RMC-110-306Rev2

燃煤電廠周圍環境土壤輻射強度調
查與居民劑量評估
(112年8月修正版)

核能安全委員會輻射偵測中心

附錄、審查意見對照表

圖 12 雲林麥寮、高雄市興達與台中市火力發電廠現場度量結果

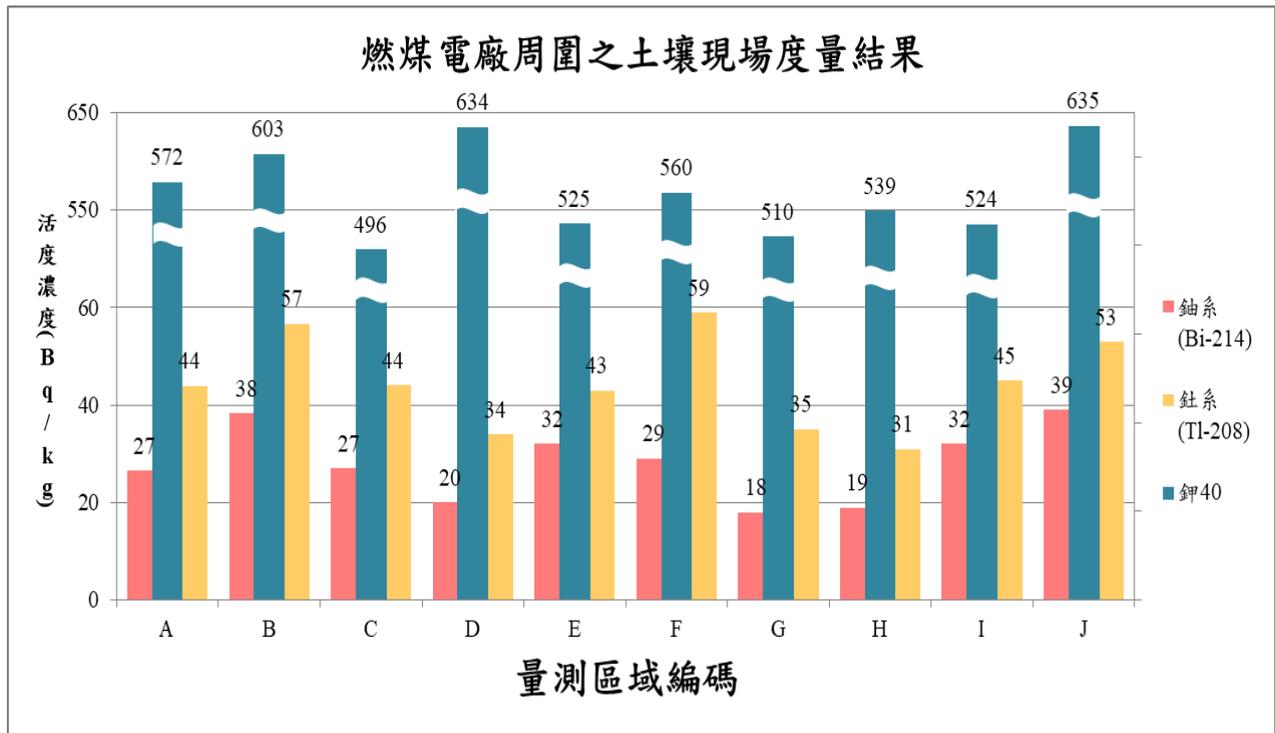
項次	建議修正內容	意見回復與修正說明
1	<p>p.2 一、</p> <p>L#17, 報告中說明, "現今已無電視映像管、夜光錶、煙霧警報器...民生消費產品之流通與使用"。建議能再釐清是否確實目前已無再使用之情形, 亦或是目前有關產品已屬豁免類之民生消費品, 而不再予以管制。</p>	<p>感謝委員意見; 因將燃煤電廠周圍民眾輻射曝露分類改為產業活動, 故該段文字已刪除。</p>
2	<p>p. 3 二、</p> <p>L#4, 報告中說明, "可能接受較高的輻射暴露...提及的暴露途徑...", "建議修正為"可能接受較高的輻射曝露...提及的曝露途徑...", "。建議報告全文中, 請再檢視, 一併予以修正。</p>	<p>感謝委員意見; 已完成修正。(p.4)</p>
3	<p>p. 6 二、(二)</p> <p>報告中本章節是說明現場量測設備與方法, 文中說明使用 ORTEC 儀器, 量測來自地表放射性物質所造成之加馬輻射。建議能於文中補充說明, 此儀器是否僅量測地表放射性物質所造成之加馬輻射? 與宇宙射線之加馬輻射如何過濾區別?</p>	<p>感謝委員意見; 已補充說明。(p.16)</p> <p>ORTEC 儀器主要量測來自地表的加馬輻射, 只有極低(幾乎微乎其微)的機率會量測到來自宇宙射線的加馬輻射, 地表輻射主要偵測的核種與能峰為鈾系(609 keV)、鈾系(583 keV)、鉀-40(1460 keV), 必須剛好在該能量範圍, 且落在該量測時間(約 1 小時), 才可能被量測到。</p>
4	<p>p. 16 三</p> <p>報告圖 9 中說明鉀 40、鈾系、鈾系量測之結果, 雖然文中已有說明其相對之大小區別, 惟圖中鉀 40 與鈾系之標示相近或不易區別。建議考量鉀 40 能否再搜尋可用不同方式(例如網格方式)的條形圖來表示, 使表達能更明確。</p>	<p>感謝委員意見; 已完成修正。(p.26 圖 12)</p>
